改善箇所説明図

改善措置の内容

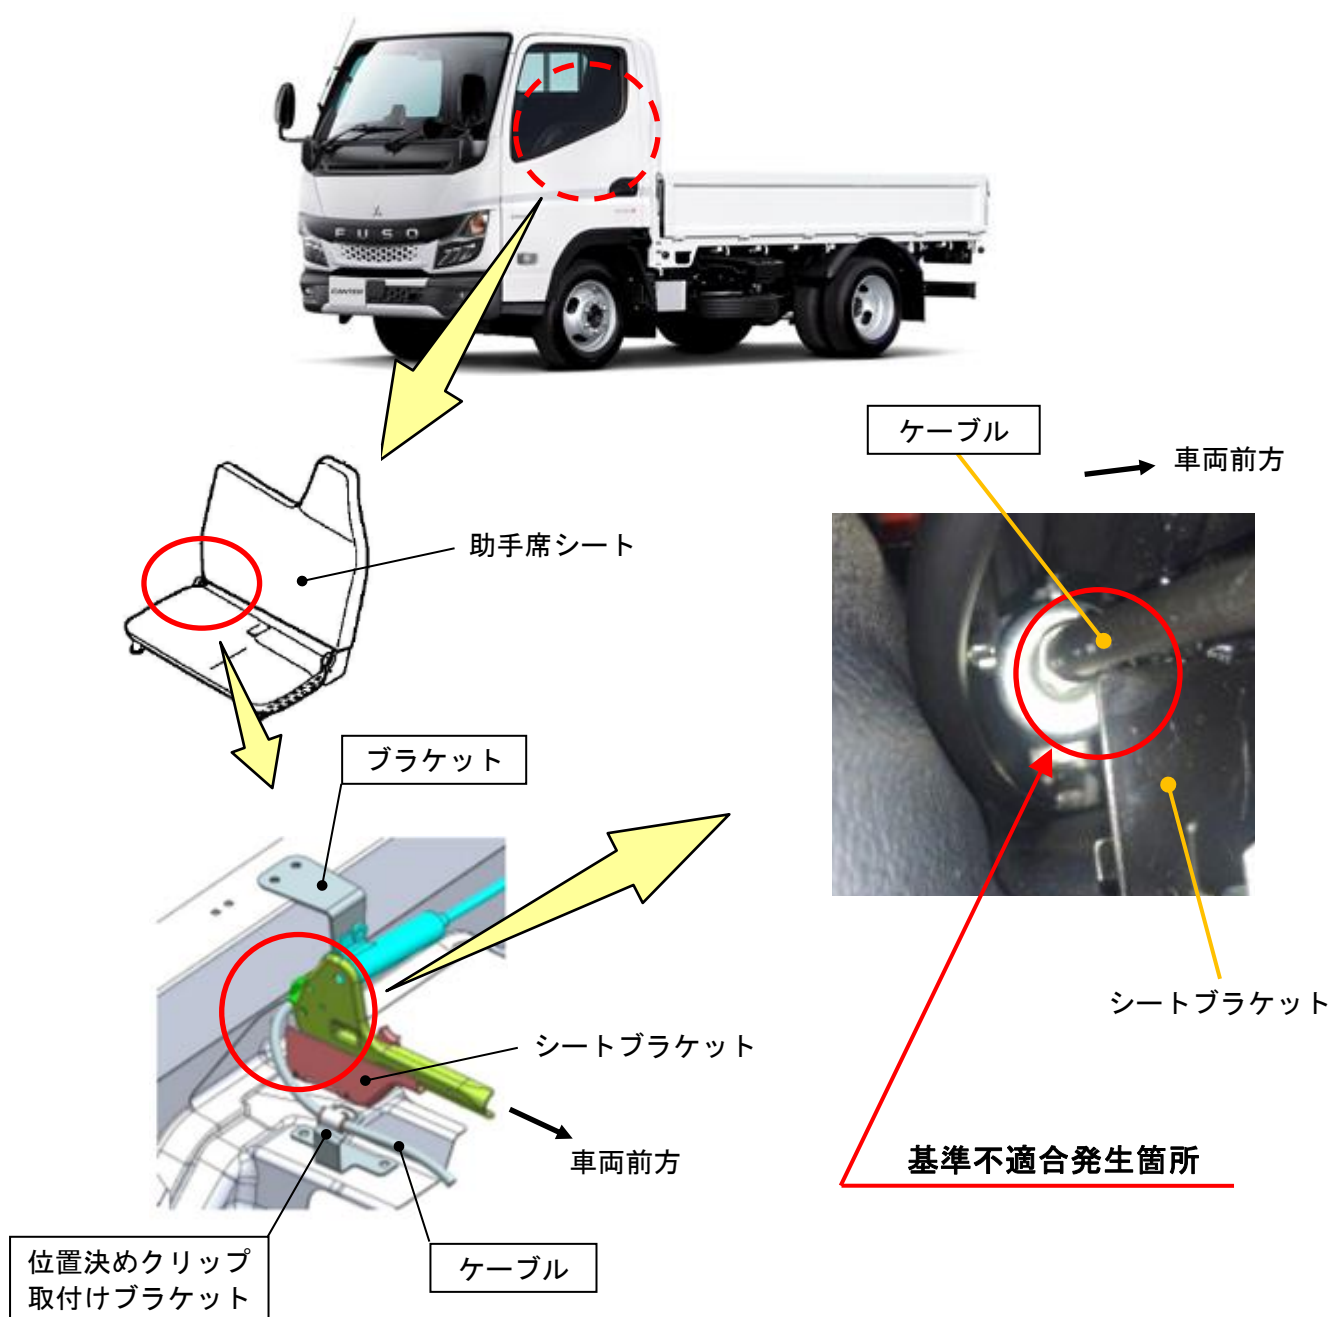
電動パーキングブレーキを搭載した四輪駆動の小型トラックにおいて、電動パーキングブレーキケーブルの配索が不適切なため、助手席のシートブラケットと当該ケーブルが干渉しているものがある。そのため、車両振動によって当該ケーブルの被覆部が摩耗し、最悪の場合、駐車中に当該ケーブルが切断して車両が勝手に動きだし衝突事故等を起こすおそれがある。

全車両、電動パーキングブレーキのケーブル、ブラケット、位置決めクリップ取付けブラケットを対策品に交換する。

識別：作業完了車には、シートブラケット部に白色ペイントを塗布する。
